宮崎県 川南町 川南小学校区(No.1) 通学路対策箇所図

宮崎県 川南町 川南小学校区 (No.2) 通学路対策箇所図

宮崎県 川南町 通山小学校区 (No.1) 通学路対策箇所図

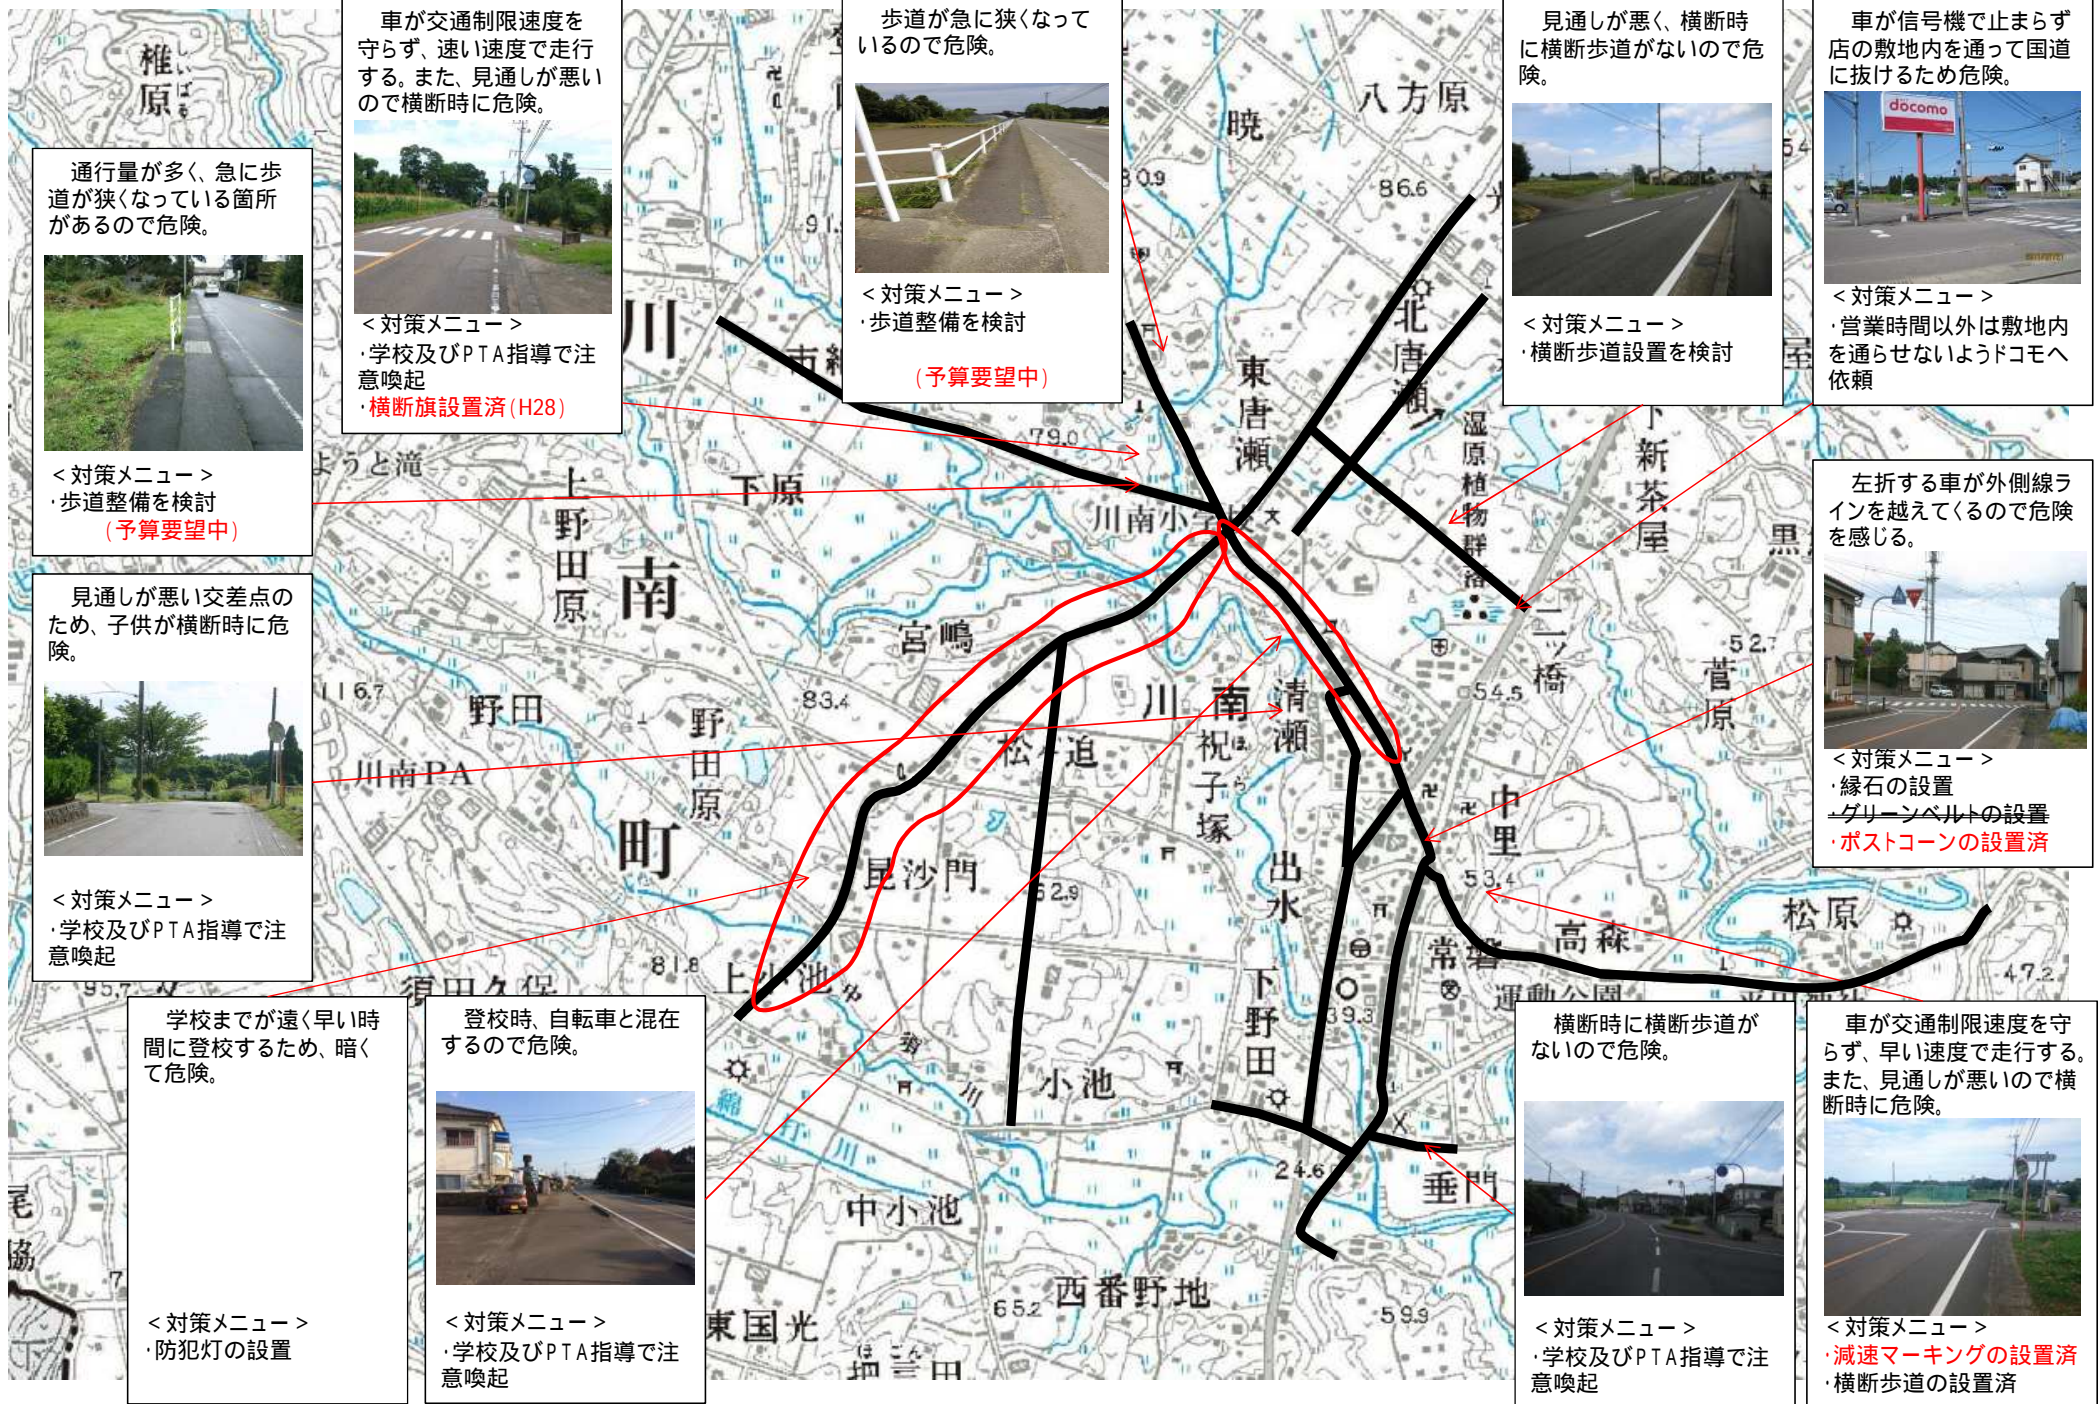
通行量が多く、急に歩道が狭くなっている箇所があるので危険。

車が交通制限速度を守らず、速い速度で走行する。また、見通しが悪いので横断時に危険。

歩道が急に狭くなっているので危険。

見通しが悪く、横断時に横断歩道がないので危険。

車が信号機で止まらず店の敷地内を通過して国道に抜けるため危険。

見通しが悪い交差点のため、子供が横断時に危険。

左折する車が外側ラインを越えてくるので危険を感じる。

学校までが遠く早い時間に登校するため、暗くて危険。

登校時、自転車と混在するので危険。

横断時に横断歩道がないので危険。

<対策メニュー>
・歩道整備を検討
(予算要望中)

<対策メニュー>
・学校及びPTA指導で注意喚起
・横断旗設置済(H28)

<対策メニュー>
・歩道整備を検討
(予算要望中)

<対策メニュー>
・横断歩道設置を検討

<対策メニュー>
・営業時間以外は敷地内を通らせないようドコモへ依頼

<対策メニュー>
・学校及びPTA指導で注意喚起

<対策メニュー>
・縁石の設置
・グリーンベルトの設置
・ポストコーンの設置済

<対策メニュー>
・防犯灯の設置

<対策メニュー>
・学校及びPTA指導で注意喚起

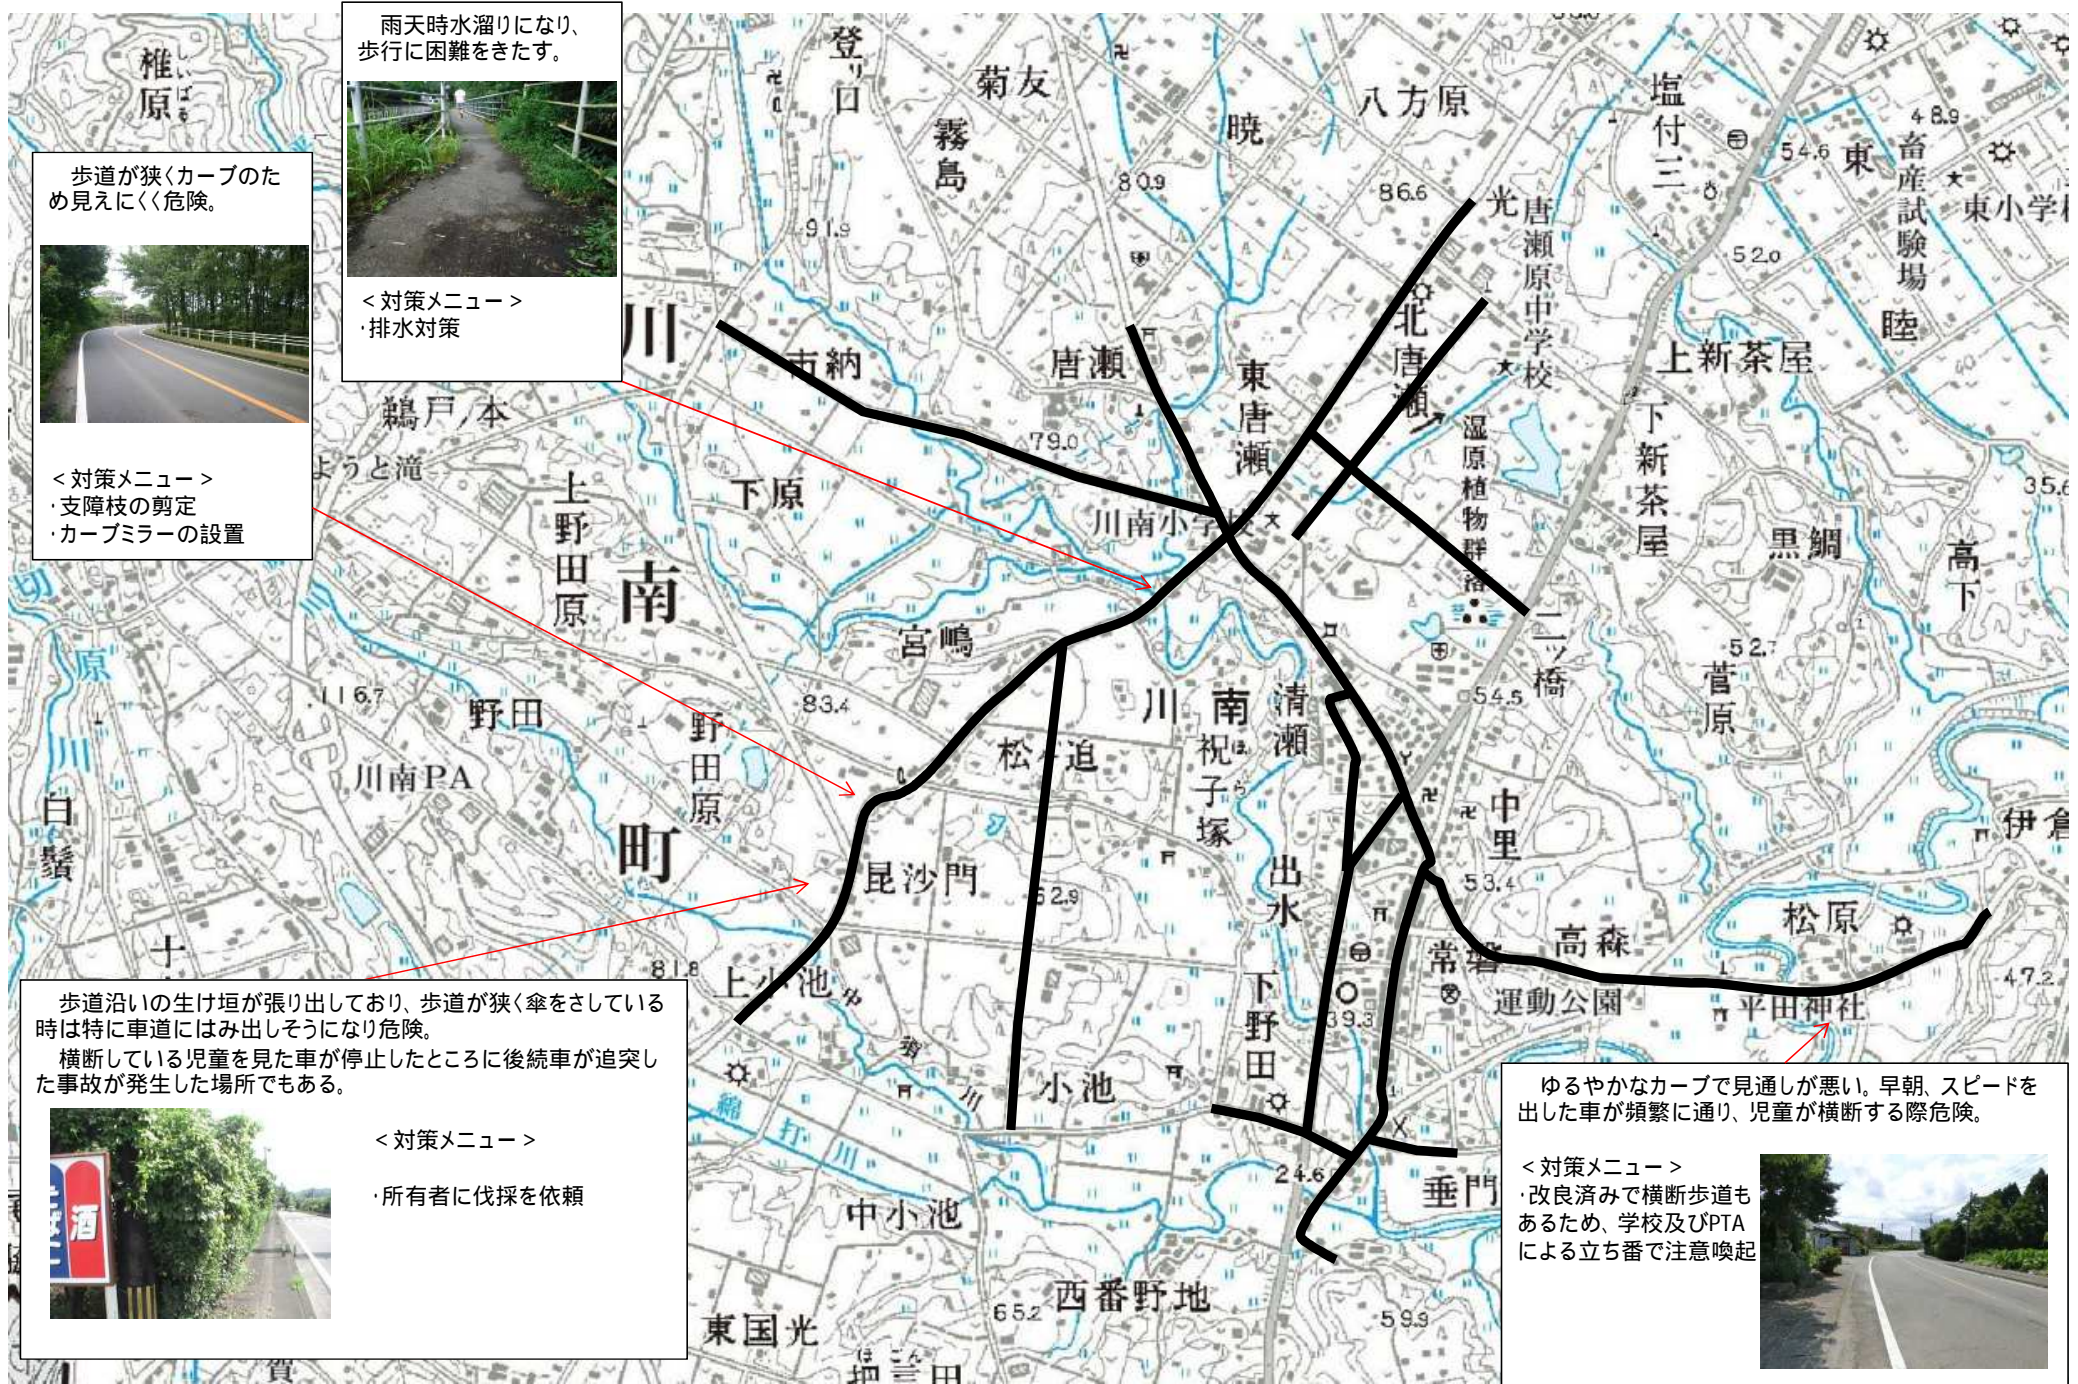
車が交通制限速度を守らず、早い速度で走行する。また、見通しが悪いので横断時に危険。

雨天時水溜りになり、歩行に困難をきたす。

歩道が狭くカーブのため見えにくく危険。

歩道沿いの生け垣が張り出しており、歩道が狭く傘をさしている時は特に車道にはみ出しそうになり危険。
横断している児童を見た車が停止したところに後続車が追突した事故が発生した場所でもある。

ゆるやかなカーブで見通しが悪い。早朝、スピードを出した車が頻繁に通り、児童が横断する際危険。

<対策メニュー>
・学校及びPTA指導で注意喚起

<対策メニュー>
・減速マーキングの設置済
・横断歩道の設置済

<対策メニュー>
・排水対策

<対策メニュー>
・支障枝の剪定
・カーブミラーの設置

<対策メニュー>
・所有者に伐採を依頼

<対策メニュー>
・改良済みで横断歩道もあるため、学校及びPTAによる立ち番で注意喚起

宮崎県 川南町 通山小学校区 (No.3) 通学路対策箇所図

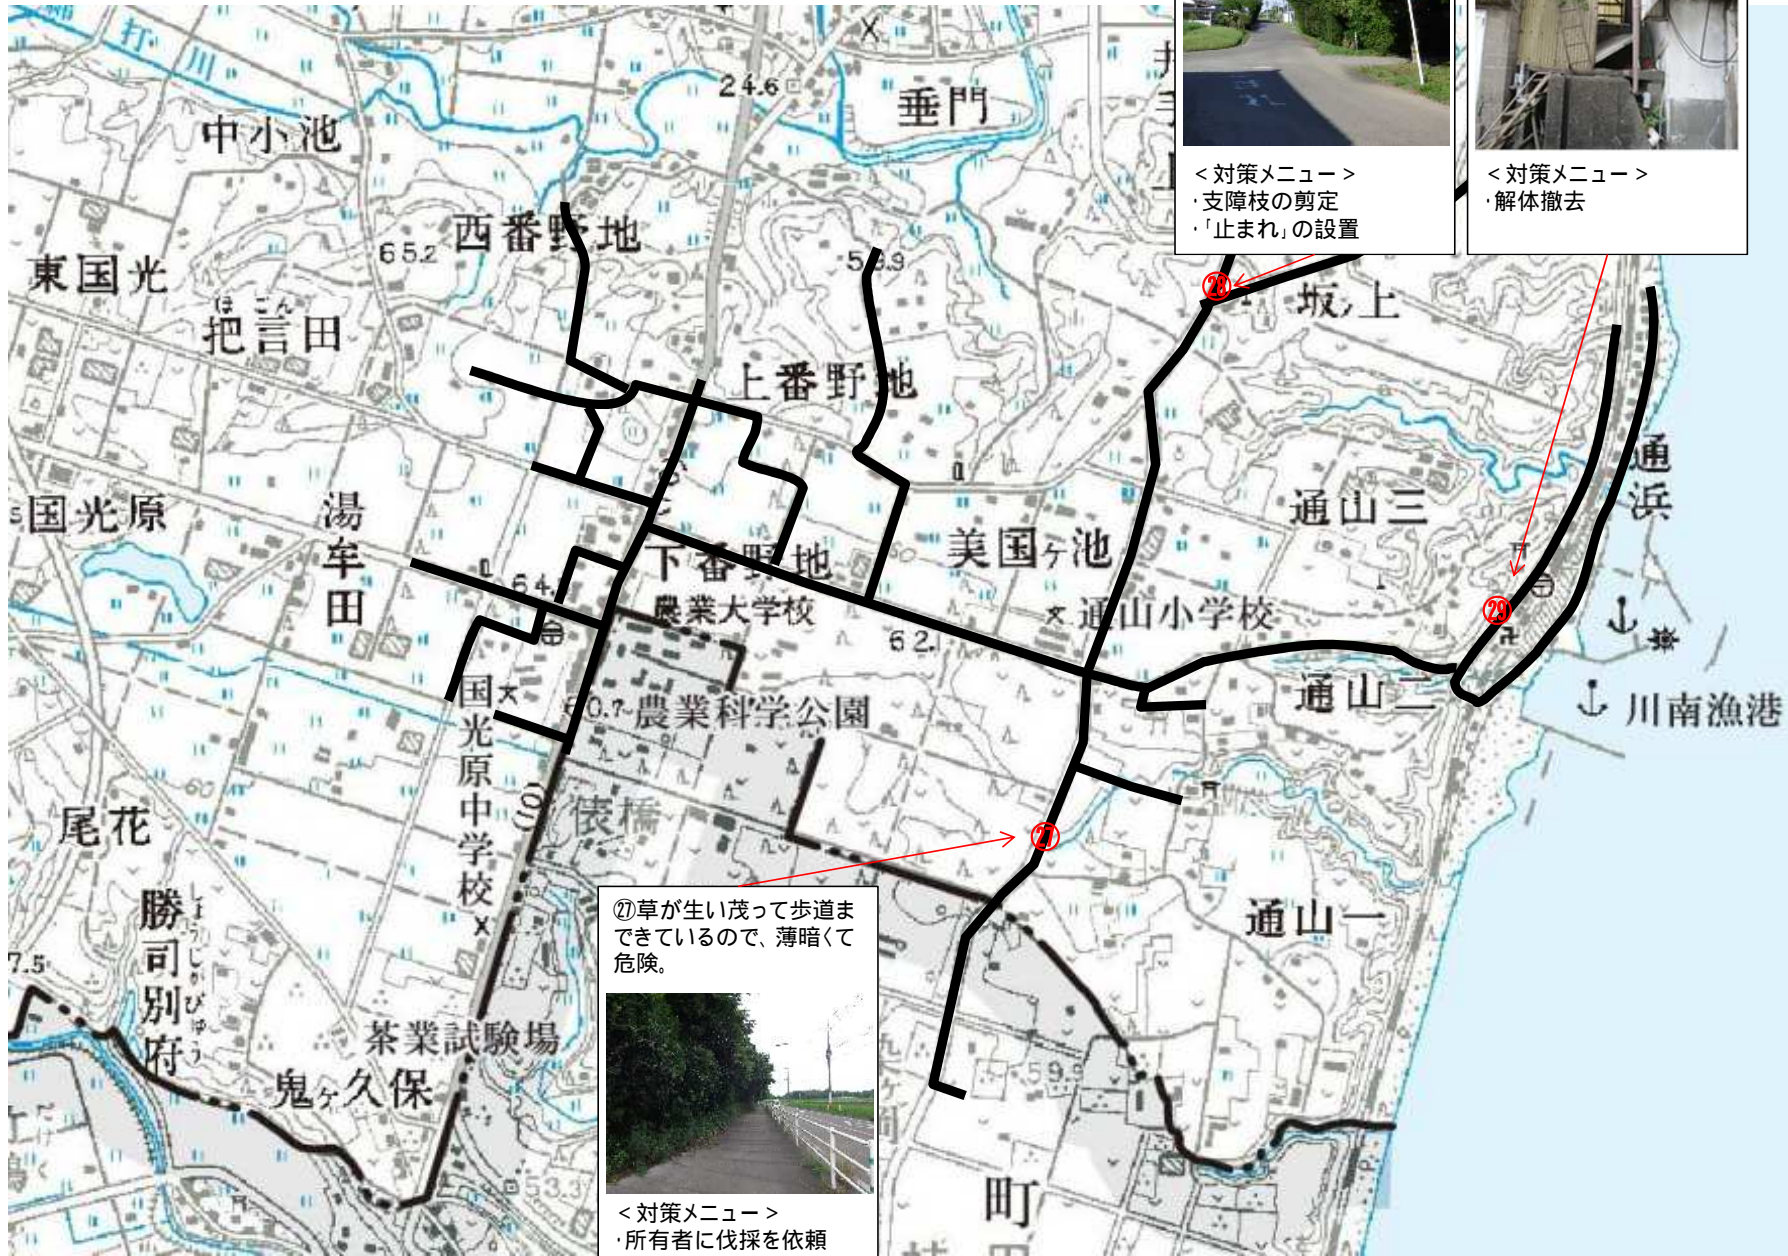
途中で歩道がなくなっているため危険。

②⑧木が生い茂っている。止まれの表示が消えかかっている。

②⑨元吉田商店の天井が壊れていたり、冷蔵庫が危ない。

②⑦草が生い茂って歩道までできているので、薄暗くて危険。

<対策メニュー>
 ・歩道整備
 ・平成28年度にグリーンベルト設置済

<対策メニュー>
 ・支障枝の剪定
 ・「止まれ」の設置

<対策メニュー>
 ・解体撤去

<対策メニュー>
 ・所有者に伐採を依頼

宮崎県 川南町 山本小学校区 (No.2) 通学路対策箇所図

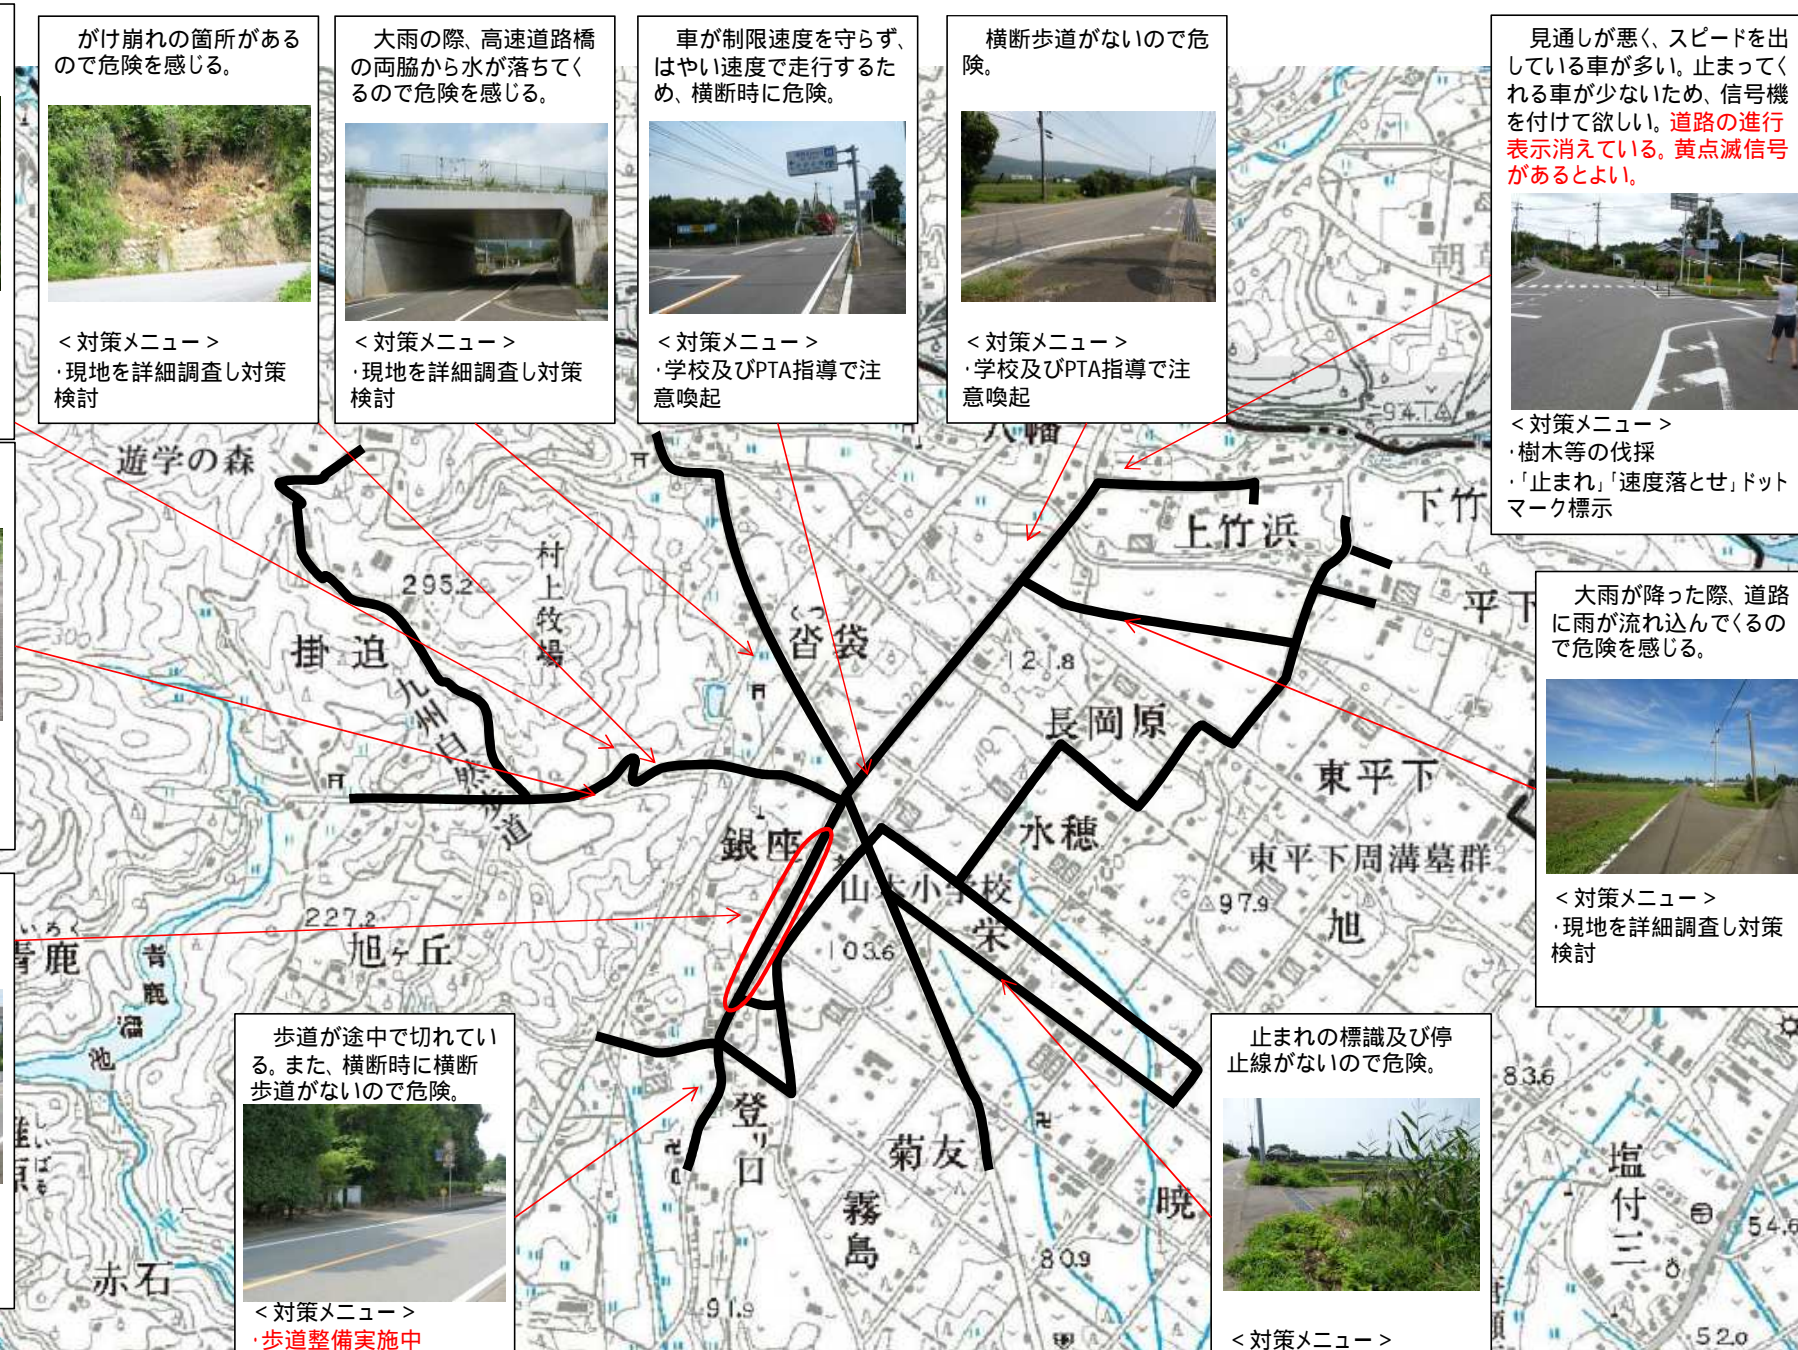
大雨が降った際、道路に雨が流れ込んでくるので危険を感じる。

止まれの標識及び停止線がないので危険。

歩道の草が伸びると歩けないため車道を通り危険。

日当たりが悪く、苔や落ち葉で滑りやすいため危険。

駐車違反の車もあり、道が狭くなっている。急に曲がる車がある為、歩行者と接触するおそれがある。

歩道がなく大型トラック等が多いため、横断歩道に着くまでが危険。

歩車道境界のガードレールが途中でなくなっているため危険。

<対策メニュー>
 ・現地を詳細調査し対策検討

<対策メニュー>
 ・学校及びPTA指導で注意喚起

<対策メニュー>
・定期的な草刈り

<対策メニュー>
・歩道清掃

<対策メニュー>
・学校及びPTAによる注意喚起
・保育園保護者への注意喚起

<対策メニュー>
・歩道整備
・**グリーンベルト設置済**
・保護者及びPTAによる立ち番で注意喚起

<対策メニュー>
・ガードレール設置
(交差点付近であるため、見通しを考慮すると、現状のままが望ましいと考えられる)
